# Prüfbericht Nr. 873

Milchschleuse M 919 / M 921  
Kombinat Fortschritt Landmaschinen  
VEB Anlagenbau Impulsa Elsterwerda

Potsdam-Bornim 1982

Bild 1: Pumpenkennlinie (53,3 kPa Unterdruck im Absaugbehälter)

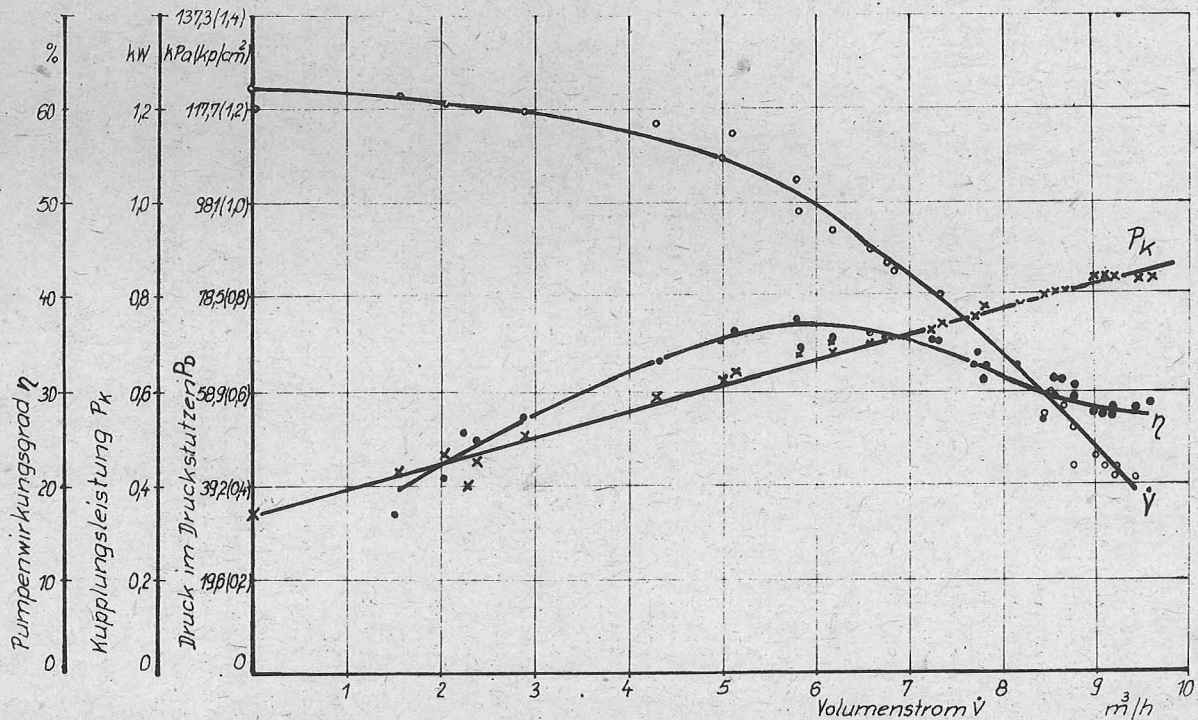
Die Funktionsprüfung der Milchschleuse erfolgte unter Laborbedingungen mit Wasser als Prüfgut an dem Gerätetyp M 919. In Bild 1 sind die Ergebnisse der Funktionsmessungen der Milchpumpe bei Förderung aus dem unter Unterdruck stehenden Milchsammelbehälter dargestellt. Tabelle 1 enthält Meßwerte, die beim Abpumpen aus dem Milchsammelbehälter aufgenommen wurden, wenn in dem Behälter Atmosphärendruck herrscht.
